Enquête publique unique
du 15 septembre au 16 octobre 2025

Extension du tramway de Caen

La déclaration d'utilité publique L'arrêté de cessibilité

RAPPORT D'ENQUÊTE et ANNEXES

Figure 130 page 68

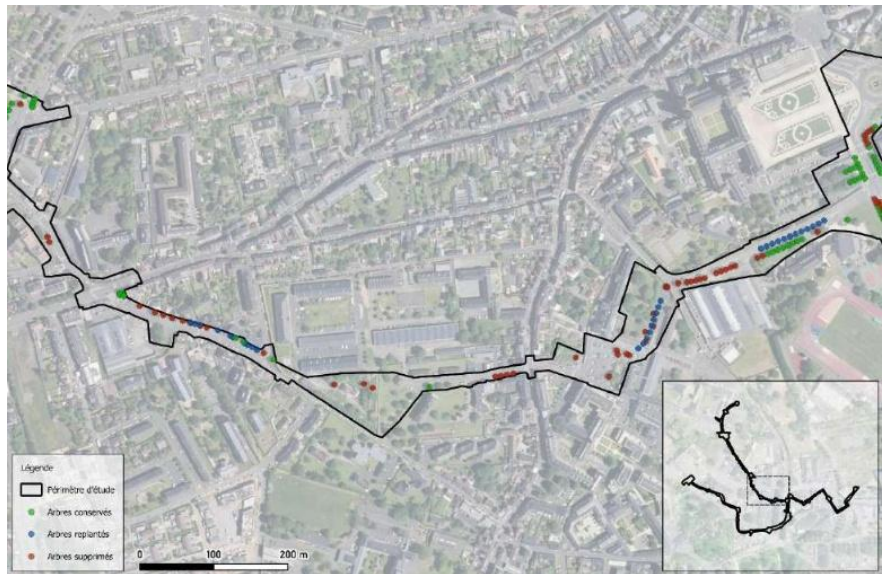
Les cartes page 68 (figures 127, 128, 129 et 130) donnent une bonne vision de traitement du sujet arbres sur les différents trajets. Certains secteurs sont corrects voire renforcés par des plantations mais le choix du réseau B suppose en particulier le passage du tramway au sein de l'établissement public de santé mentale (EPSM) situé à l'ouest de l'Hôtel de Ville que nous souhaitons justement éviter. Dans le document fourni « Volet faune-Flore », le secteur est identifié sous le nom de SO 03,

l'EPSM correspondant au focus 7. Il nous paraît particulièrement mal traité (cf carte ci-joint) avec certes des replantations mais un linéaire important arraché à ce niveau. Or, si dans les études plus fines faune-flore, ce secteur indique la présence d'espèces exotiques envahissantes, il signale pour la faune également au moins 11 espèces d'oiseaux, espèces toutes protégées, en nidification probable ou possible dont le gobe mouche gris en nidification probable au sujet duquel il est précisé (page 4) « Le gobemouche gris (*Muscicapa striata*) est présent sur tout le territoire français mais en général avec de faibles quantités. Il est noté en net déclin sur le long terme en France, c'est pourquoi il présente **un statut de nicheur «quasi menacé » (NT) dans la liste rouge des oiseaux nicheurs de France.** » Cinq espèces de chiroptères ont pu également y être identifiées. Si le projet, à notre grand regret, se fait finalement sur ce site, nous demandons de limiter au minimum absolument nécessaire les abattages prévus pour le tram et de ne pas en prévoir du tout à l'avenir dans le cadre d'un nouvel aménagement des bâtiments de l'hôpital.

Un peu plus loin sur le même tronçon, sur le focus 2, 11 espèces d'oiseaux protégés ont été observées dont à nouveau le gobe mouche mais aussi la mésange charbonnière en nidification certaine. Tout le long de ce tronçon de tram, la végétalisation prévue est insuffisante pour compenser les arbres arrachés et les habitats détruits alors que la réglementation l'interdit. Les quelques plantations prévues sont totalement insuffisantes pour constituer à terme un corridor écologique, nous demandons que des efforts de réduction, évitement et compensation soient faits en particulier sur ce secteur. »

- a) Habitation 54 rue de Damozanne – Nuisances (bruits et vibrations) en phase d'exploitation sur une habitation à proximité immédiate du projet

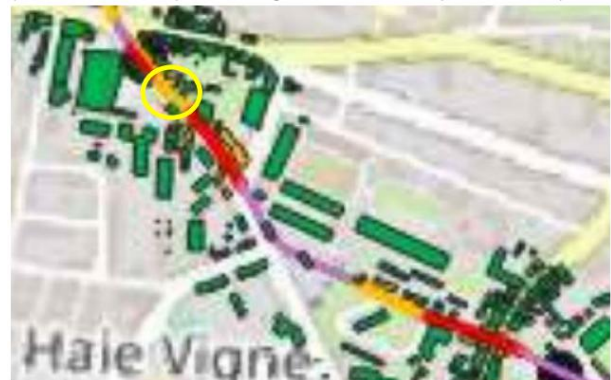
«1 - Les vibrations

Nous avons lu avec attention les études menées par le cabinet mandaté par vos soins. Comme vous pouvez le constater ci-dessous, notre maison (entourée en bleu) fait partie des 18 bâtiments avec des niveaux non conformes en termes de vibrations...
